MM Gernsbach GmbH

Brandschutztechnische Stellungnahme Anaerobie

Bericht Nr. M171039/01

Berichtsversion M171039/01 Version 3D vom 13.10.2022

Abbildung 2. Grundriss der geplanten baulichen Anlagen der Anaerobiestufe auf dem Betriebsgelände der MM Gernsbach GmbH, verändert nach [2].

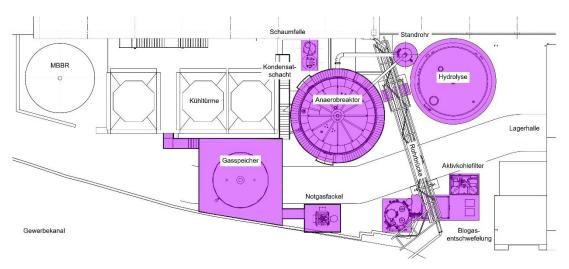
Nach vorliegender Planung können die Schutzabstände gem. Merkblatt M-001 nicht in ausreichendem Maße eingehalten werden (vgl. auch Abbildung 2).

Zur Verhinderung eines Brandüberschlags sind daher entsprechende Maßnahmen zu treffen.

Um einen Brandüberschlag über die Dächer der benachbarten Gebäude zu verhindern, sind diese mindestens bis zu einem Abstand von 6 m zu den Reaktoren (in Anlehnung an das Merkblatt M-001 [11]) als harte Bedachung i. S. d. § 27 (6) LBO BW [5] auszuführen. Darüber hinaus sind die tragenden und aussteifenden Bauteile der Dächer zumindest in diesem Bereich aus nicht brennbaren Baustoffen

ZV 1 Die Dachflächen der Gebäude im Abstand von bis zu 6 m zum Anaerobreaktor und Hydrolysereaktor sind als harte Bedachung i. S. d. § 27 (6) LBO BW [4] auszuführen. Darüber hinaus sind die tragenden und aussteifenden Bauteile der Dächer zumindest in diesem Bereich aus nicht brennbaren Baustoffen gemäß A 2.1.2 VWV TB [5] auszuführen (z. B. mindestens Baustoffklasse A2 i. S. d. DIN 4102-1).
